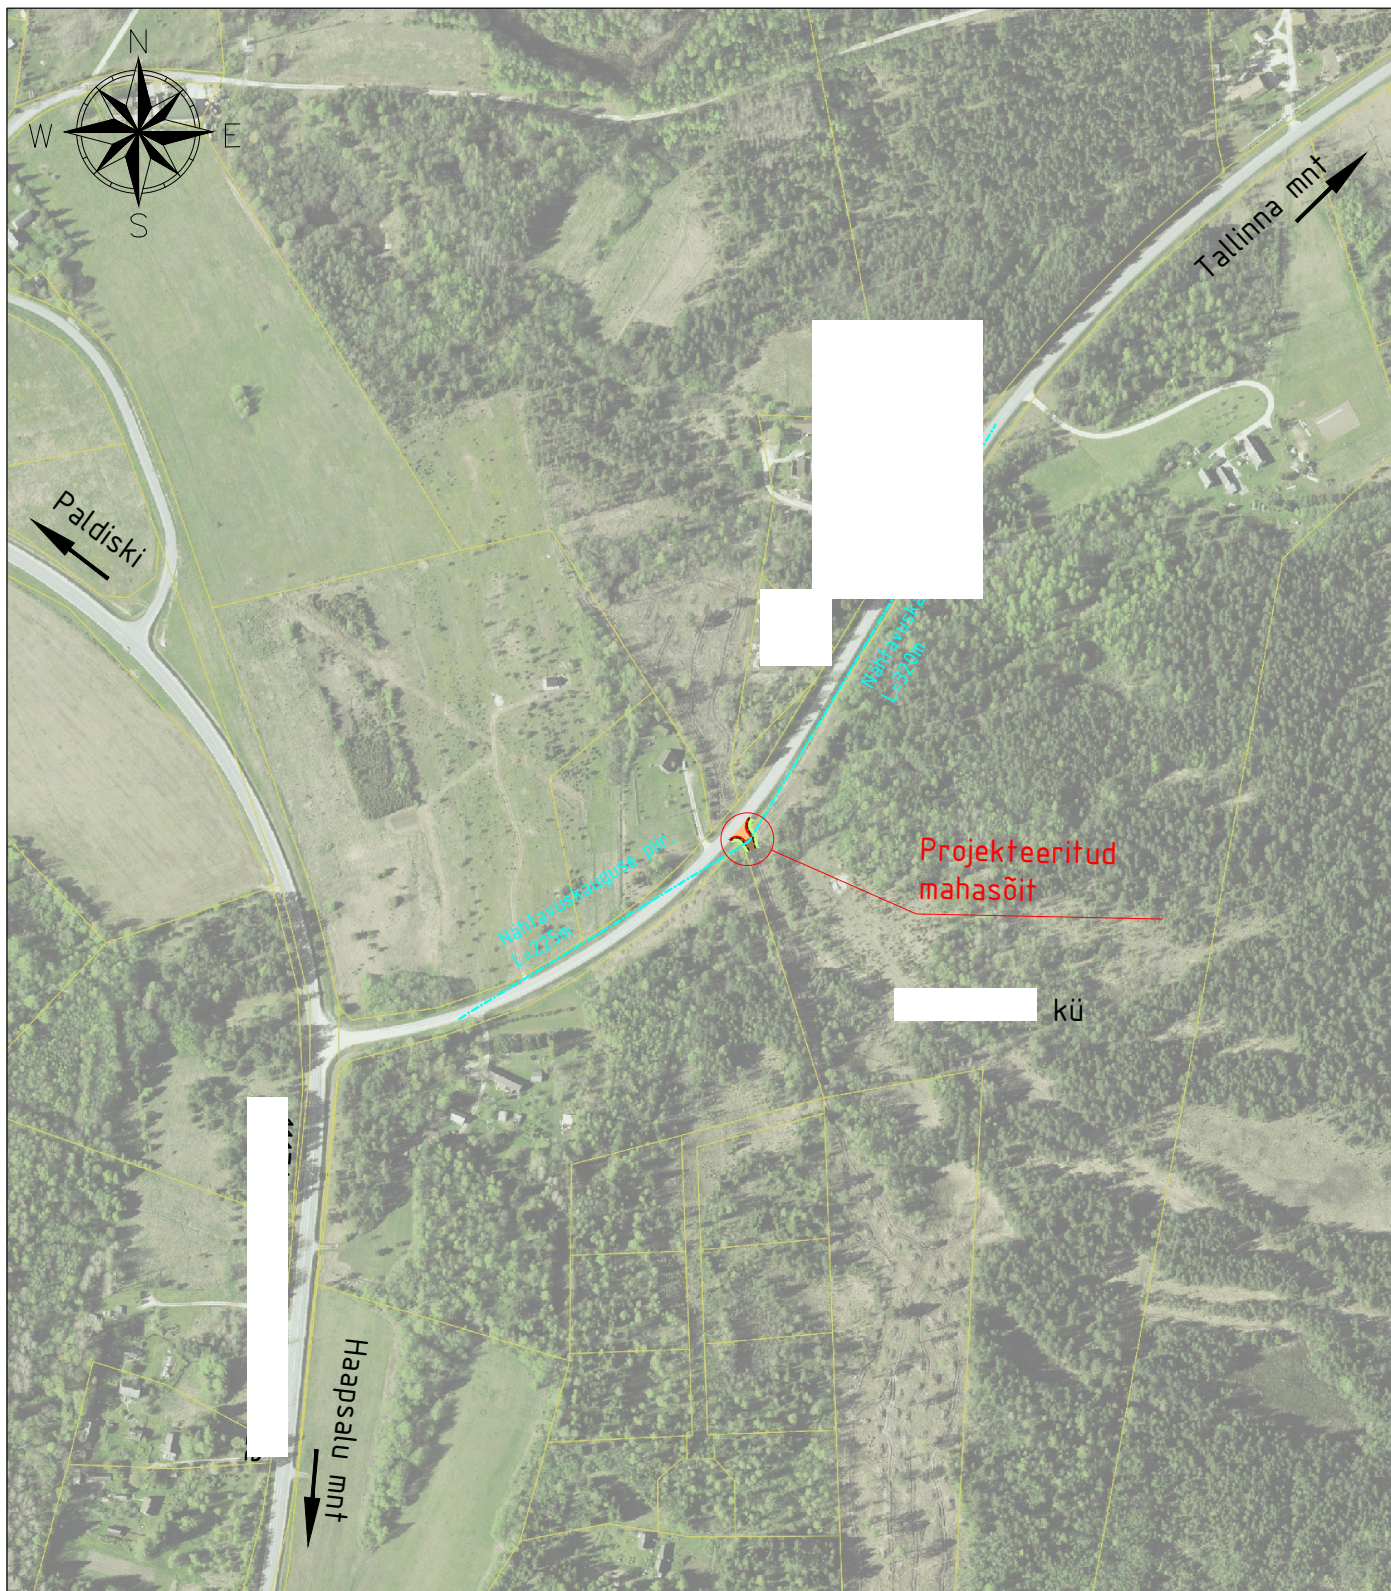
1. Nähtavuskolmnurgas asuv kõrghaljastus tuleb mahasõidu rajamisel likvideerida.
